Avis Technique & Mise en garde
726-750 côte d'Abraham
Québec, Canada

Préparé par: Claude Duplessis, ing.

Le 24 Février 2020

Figure 9.1 Zone située dans un rayon de 100 m autour du lieu de sautage (futur tunnel de la colline Parlementaire)

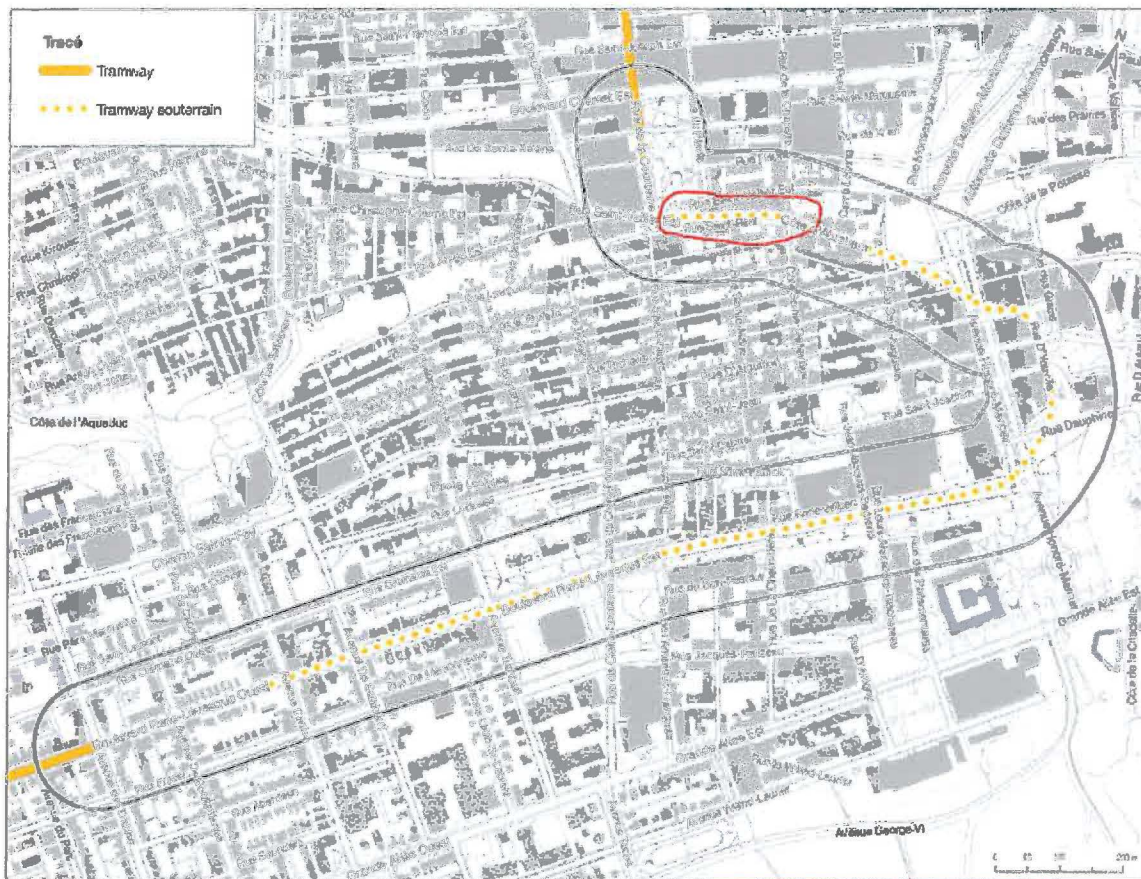
GoldMinds a révisé les documents publics sur le projet de Tramway et plus spécifiquement la portion tunnel sous la côte d'Abraham. Dans le document intitulé *Construction d'un tramway sur le territoire de la ville de Québec dans le cadre du projet de réseau structurant de transport en commun, Étude d'impact sur l'environnement* préparé par AECOM, on note au chapitre 9.2.2.2 qu'il y a des risques de dommage accidentel et la page 9-5 présente la portion tramway souterrain de la côte d'Abraham. Extrait du rapport figure suivante avec zone critique encerclé en rouge par GMG.

Cette section 9.1 fait référence à la section 6.5.2.6 Construction des tunnels. Lorsqu'on lit le document on s'aperçoit que plusieurs méthodes sont présentées et qu'aucune n'est sélectionnée et n'a fait l'objet d'analyse approfondie.

En fait, on trouve qu'il n'y a pas encore de méthode de creusage qui est sélectionnée et que l'on y émet les précautions standard lors de dynamitage. On ne remarque aucune mise en garde pour les bâtiments patrimoniaux et on indique un risque faible. De plus un périmètre d'évacuation est mentionné pour évacuation sans en mentionner la dimension.

Il est évident qu'aucune mesure particulière n'est prévue et que les consultants actuels (AECOM par leur rapport) croient que les risques sont faibles et GoldMinds est en désaccord avec cet avis de risques mineurs.
